改善箇所説明図

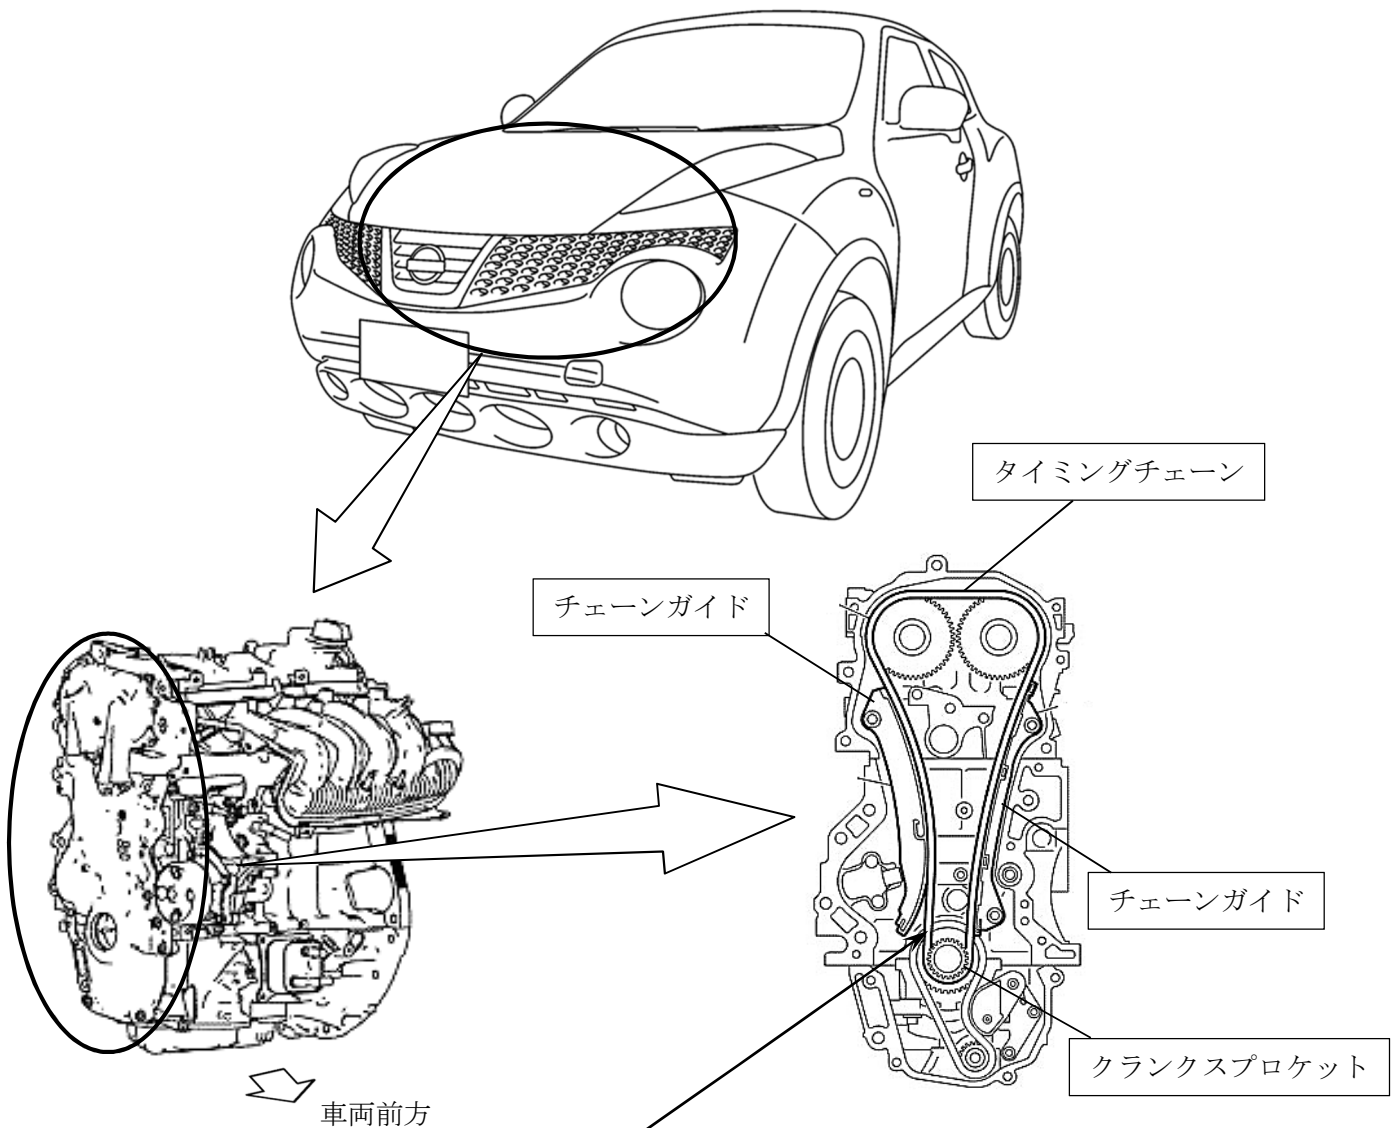
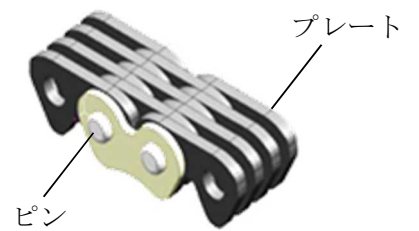
エンジンのタイミングチェーンにおいて、プレートを連結するピンの耐久性が不足しているため、表面処理が摩耗するものがある。そのまま使用を続けると、プレートのピン挿入穴が摩耗してタイミングチェーン全長が伸び、チェーンガイドと干渉して異音が発生し、最悪の場合、タイミングチェーンが破損してエンストに至るおそれがある。

全車両、当該タイミングチェーン、チェーンガイドおよびクランクプロケットを対策品と交換する。

識別：銀色のシールをモデルナンバープレートの右横に貼り付ける。
